art. 6484135

Voorvork Piaggio Et-lx-s-lxv artikel nummer: 6484135

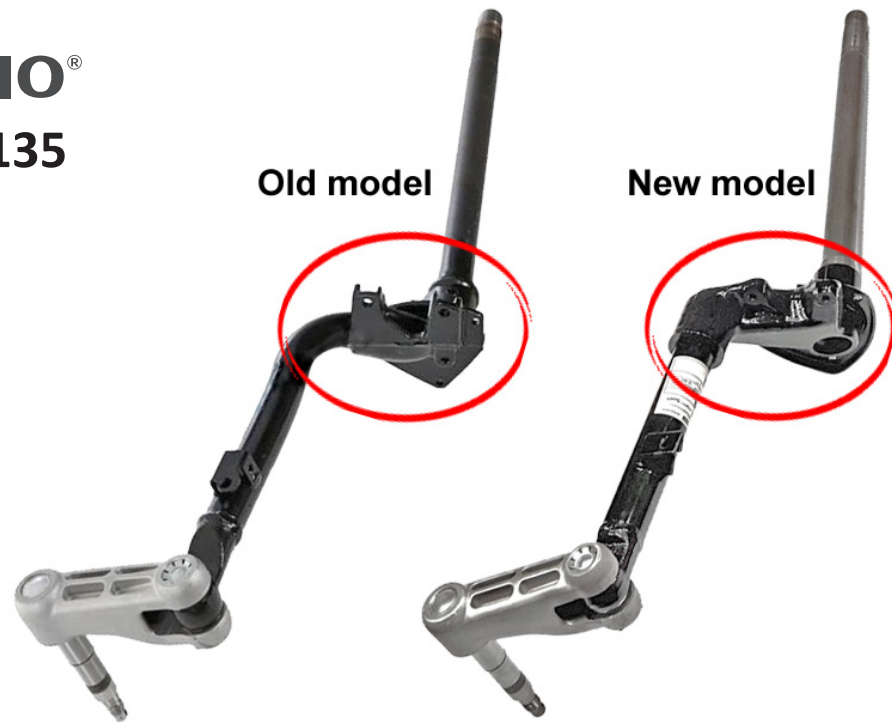
Piaggio heeft deze voorvork gewijzigd (zie afbeelding).

Om een gewijzigd model vork te monteren dient het voorspatbord aangepast te worden of worden vervangen door een nieuw model.

Ook dient de remslangbeugel vervangen te worden door het nieuwe model met artikel nummer: 665701

Piaggio hat dieser Gabel geändert (siehe Abbildung).

Um den geänderten Gabel zu montieren muss man den Kotflügel vorne anpassen oder erneuert werden durch ein neues Modell.

Auch muss man den Bremsschlauch Montageplatte ersetzen durch ein neues Modell mit der Artikelnummer: 665701.

Piaggio has changed their Front Fork(see picture).

When you mount the new front fork you have to mount also a new model front fender.

Also you have to change the brake hose clamp for the new model with article number : 665701.
